**PROGRAMA DE MANTENIMIENTO
RUTINARIO DE CARRETERAS**

**INFORME DE AUDITORIA
PLANTA COMESA - RIO FRIO
04 FEBRERO, 2000**

INFORME ESPECIAL

PLANTA COMESA EN GUAPILES

ANEXO 3.1

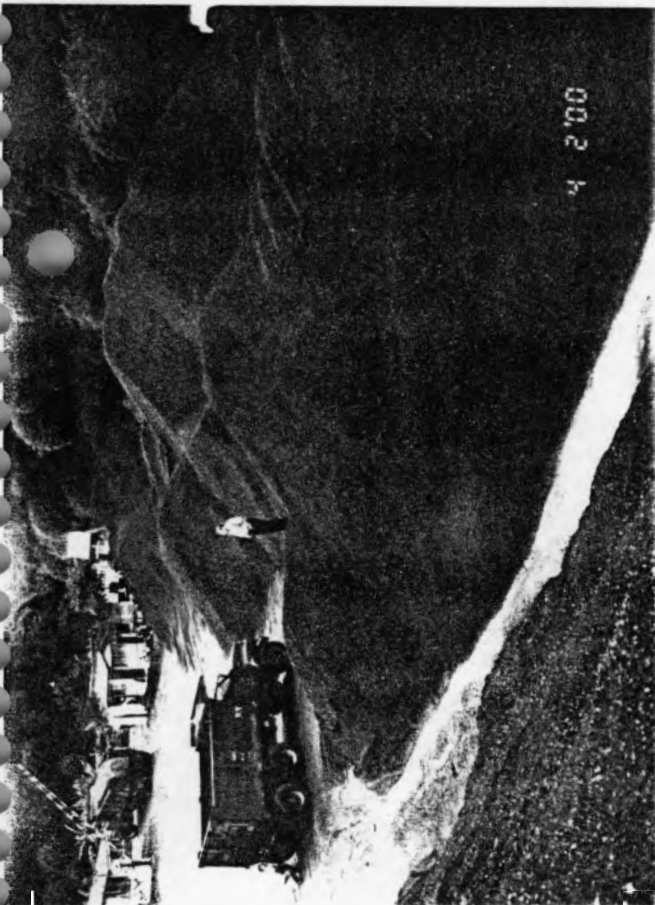
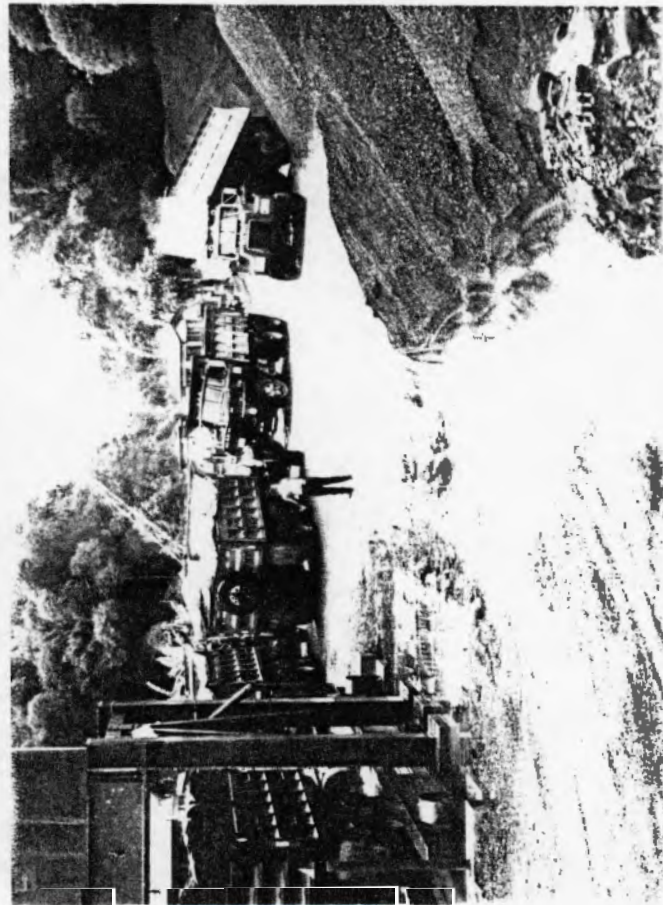
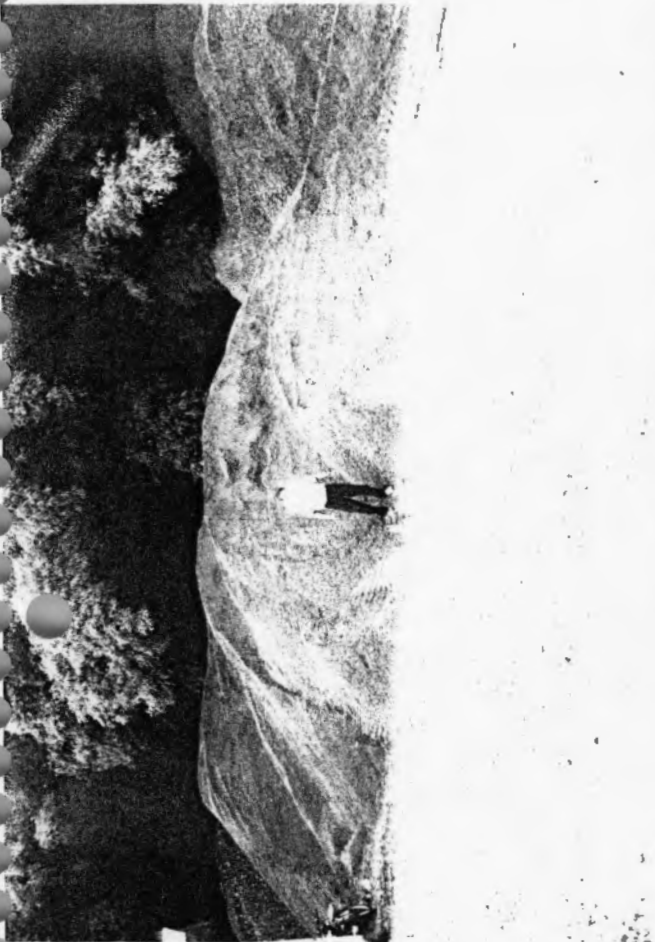
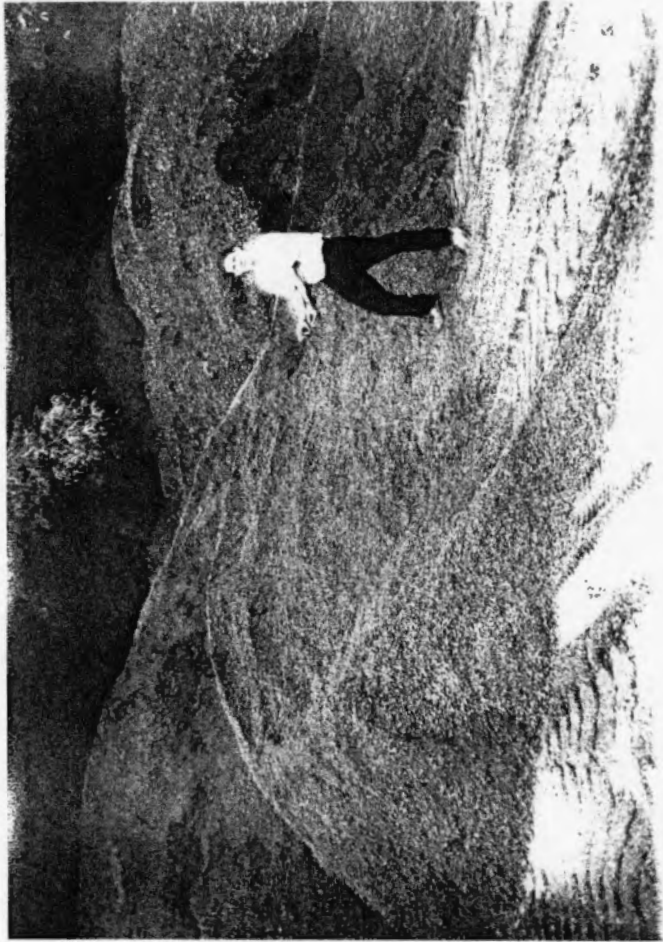
- e) La muestra de agregados se toma de los apilamientos y, el día de la visita, el cargador tomaba el material del que descargaban los camiones y no del apilamiento muestreado. (Ver fotografías).

8. Es sumamente preocupante que los muestreos de humedad se tomen de un apilamiento y el cargador tome del agregado que están descargando en el sitio. (Ver fotografía).

Se nota que en el mismo punto de descarga del camión, el cargador toma el material para alimentar las tolvas.

La muestra para el ensayo de humedad se tomó del apilamiento ubicado detrás de dicho punto.

ANEXO 3.2

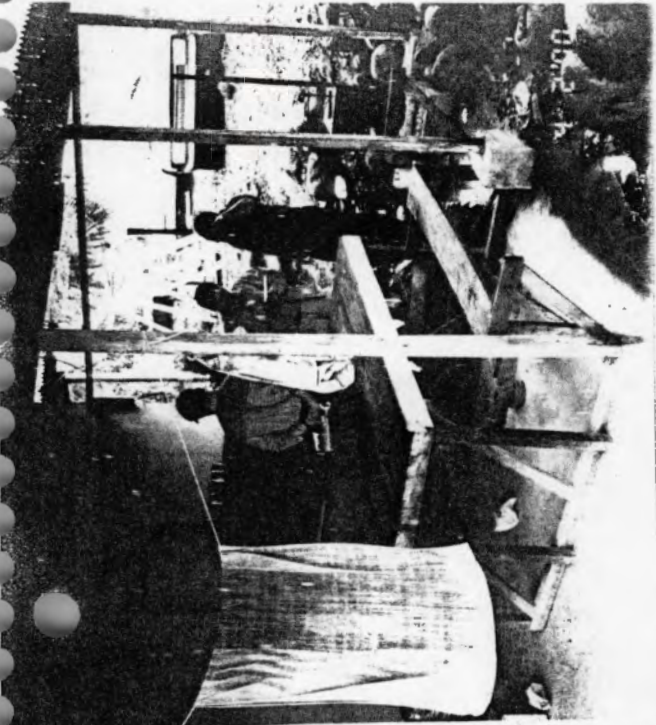
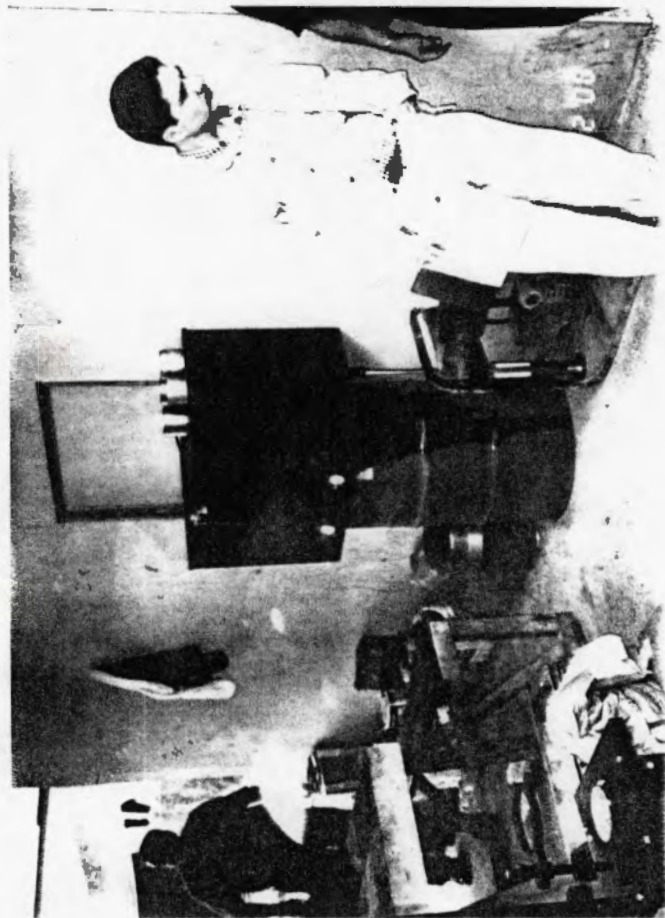
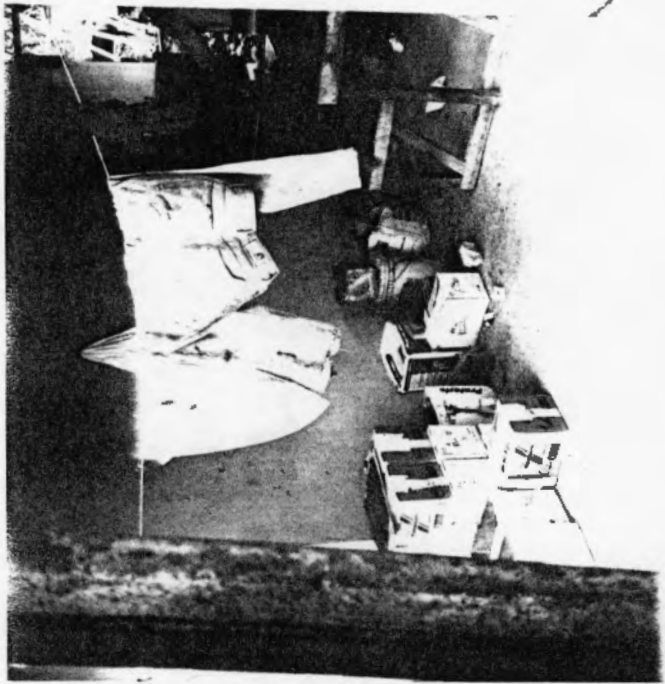
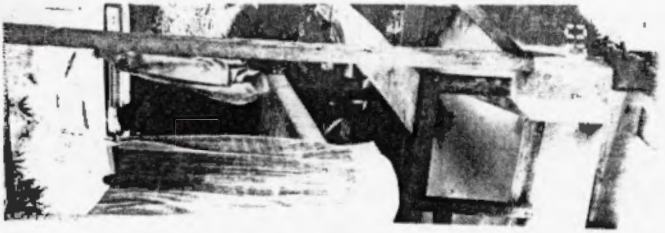
- a) No existen instalaciones destinadas a la operación del laboratorio de planta. Las fotografías que se adjuntan muestran gráficamente esta situación.

En síntesis, las condiciones de operación del laboratorio son inapropiadas, dado que no se cuenta con instalaciones para uso exclusivo del laboratorio (se comparte con oficinas y vestidor de empleados), además de que no hay certeza de la idoneidad de los equipos, ni se aplican principios de aseguramiento de la calidad de ensayos.

**Fotografías que muestran la condición del “laboratorio” para
moldeo de especímenes.**
